## Technische Änderung für passiven M12 Verteiler mit Zugfederanschluss

die passiven M12 Verteiler, in denen eine Buchsenleiste mit Zugfederanschluss montiert wird, werden geändert. Bitte leiten Sie diese Produktänderungsmitteilung (PCN) an Ihre Mitarbeiter und ggf. an Ihre Kunden weiter.

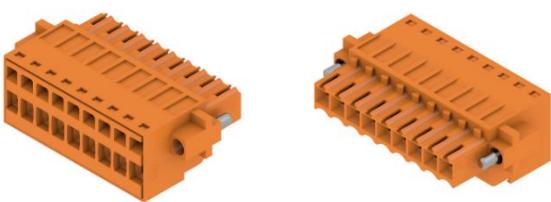
Die bislang eingesetzten Buchsenleisten mit Zugfederanschluss innerhalb der Haube werden abgekündigt.

Innerhalb der Montagehaube ist eine Kunststoffmontageplatte montiert, auf der zwei Buchsenleisten verschraubt sind. Bislang wurden sowohl eine 9- als auch eine 12-polige Buchsenleiste mit einem Zugfederanschluss verwendet. Diese werden durch steckkompatible Artikel mit einem PUSH IN Anschluss ersetzt. Hierdurch wird eine werkzeuglose Kontaktierung von Litzen mit Aderendhülsen ermöglicht. Alle technischen Spezifikationen der Verteiler wie bspw. Anschlussquerschnitt, Nennspannung, Nennstrom, etc. bleiben identisch.

Altes Design	Neues Design
 Artikelnummer 9-polig: <b>1690950000</b> - BLZF 3.50/09/180F SN OR BX Artikelnummer 12-polig: <b>1690980000</b> - BLZF 3.50/12/180F SN OR BX	 Artikelnummer 9-polig: <b>2459460000</b> - BLF 3.50/09/180F SN OR BX Artikelnummer 12-polig: <b>2459490000</b> - BLF 3.50/12/180F SN OR BX
